**Aviso cancelado – ANAV 1891/18**

No âmbito da empreitada de alargamento e requalificação do Porto das Poças, foram estabelecidas novas condições de entrada e saída.

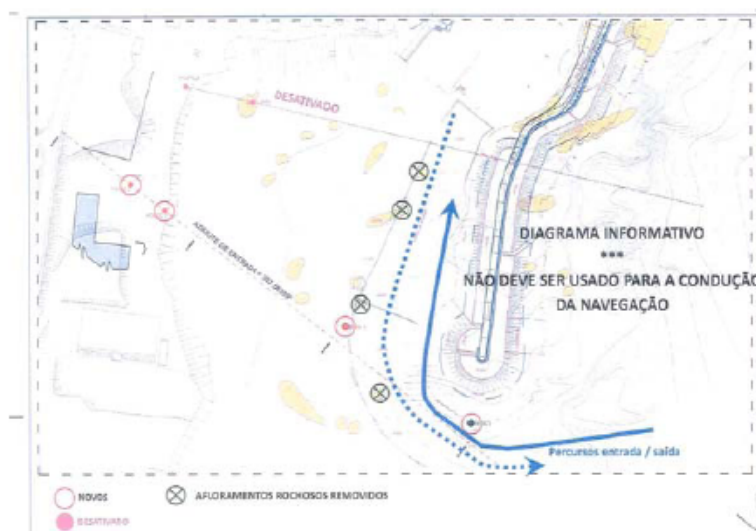
1. O canal de navegação existente, assinalado pelos farolins Porto das Poças anterior e Porto das Poças posterior no enfiamento  $Zv=284,6^\circ$  fica desativado, assim como o assinalamento.
2. É estabelecido um canal de acesso provisório com uma sonda reduzida de 2,0 metros.
3. O canal provisório é assinalado por:

- a) Dois farolins no enfiamento  $Zv=307,6^\circ$  nas posições e com as seguintes características:

Marca anterior, Fl R 3s3M (Lt 1s;Ec 2s), posição  $39^\circ27,045'N / 031^\circ07,665'W$  (WGS 84)

Marca posterior, Fl R 3s3M (Lt 1s;Ec 2s), posição  $39^\circ27,054'N / 031^\circ07,679'W$  (WGS 84)

- b) Os limites laterais deste canal são marcados por duas boias, nas posições e com as características seguintes:

Boia verde, Fl G 3s3M (Lt 0,5s;Ec 2,5s), posição  $39^\circ26,974'N / 031^\circ07,534'W$  (WGS 84)

Boia vermelha, Fl R 3s3M (Lt 0,5s;Ec 2,5s), posição  $39^\circ27,005'N / 031^\circ07,584'W$  (WGS 84)

O esquema abaixo representa as alterações efetuadas.
